**MSF-24P型／MSF-32P型
核燃料輸送物設計変更承認申請に係る
指摘事項への回答について**

**令和4年4月25日
四国電力株式会社**

指摘事項

バスケットに使用するアルミニウム合金を含め、輸送物の各構成部材について、経年変化の考慮による技術基準適合性への影響を体系的に整理し説明すること。

(1) 試験片採取位置

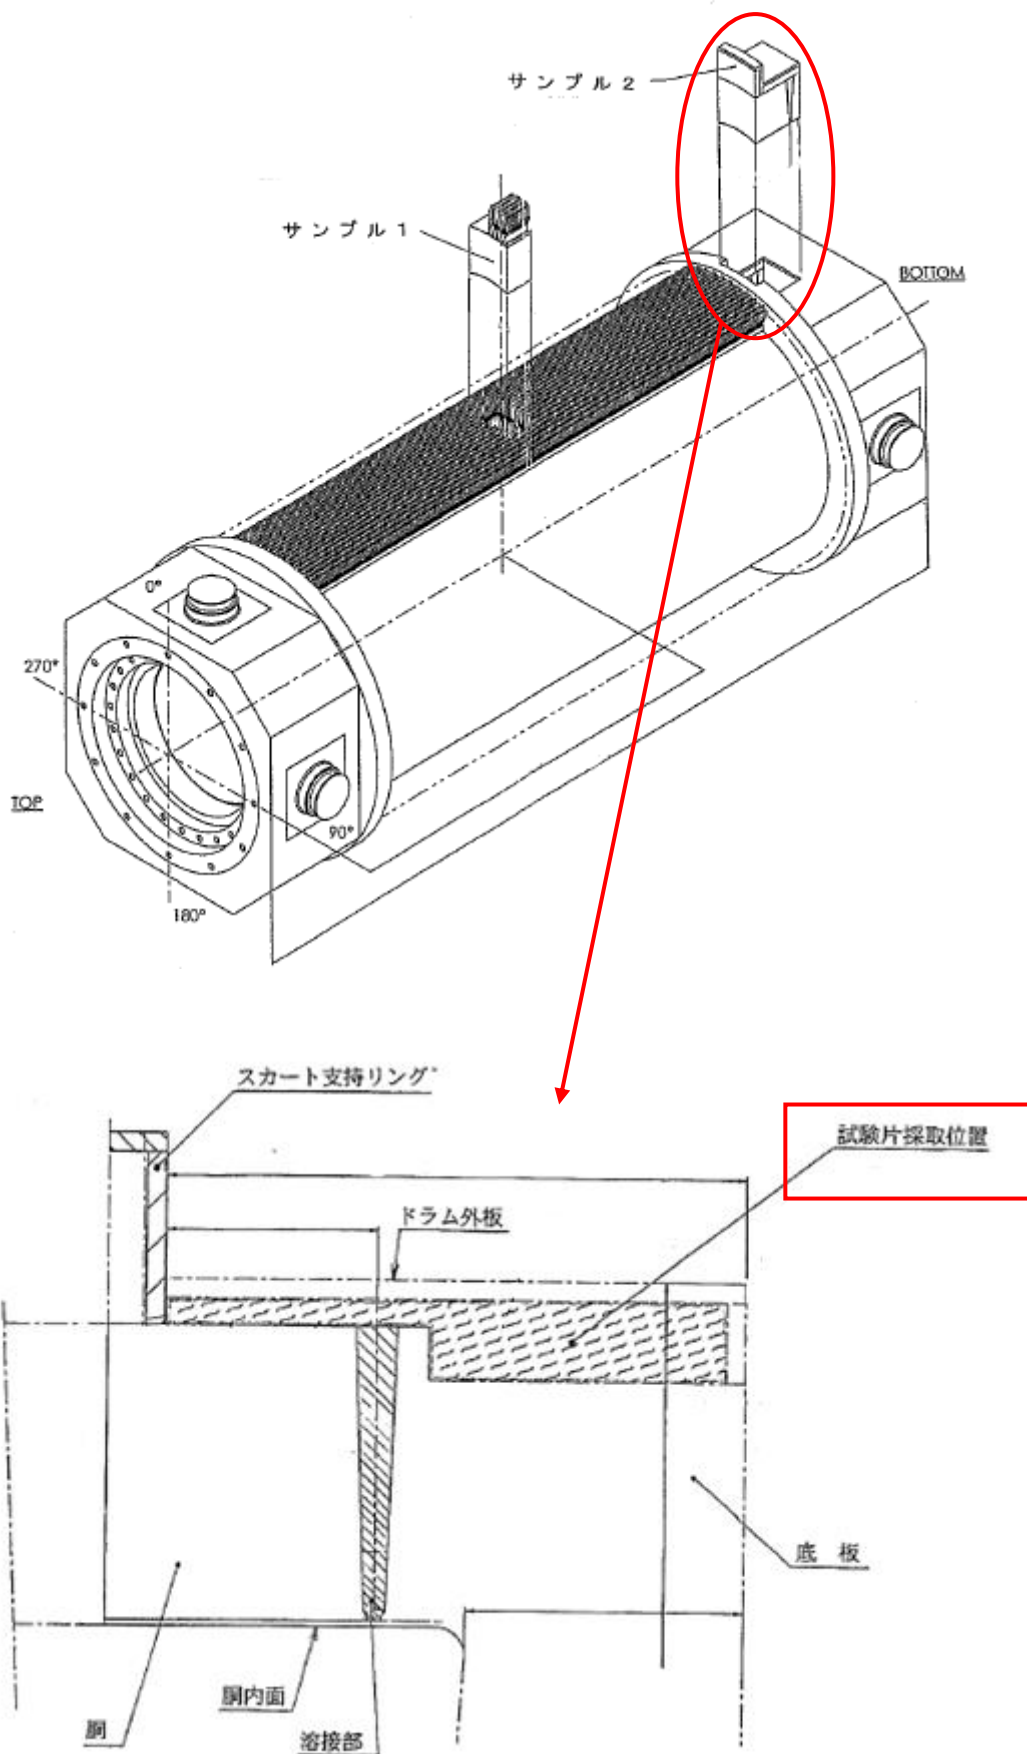
胴・底板から切り出したサンプル2（下図参照）の下部ドラム部バルサ材より試験片を採取した。

その結果、バルサ材の圧潰強さは、容器メーカーより入手したバルサ材の圧潰荷重と変形に関するデータの範囲内であることを確認した。

下部ドラム部バルサ材の密度を測定した結果製造仕様値を満足していることを確認した。

以上の結果より、バルサ材の衝撃吸収性能は健全であり、性能劣化はない。
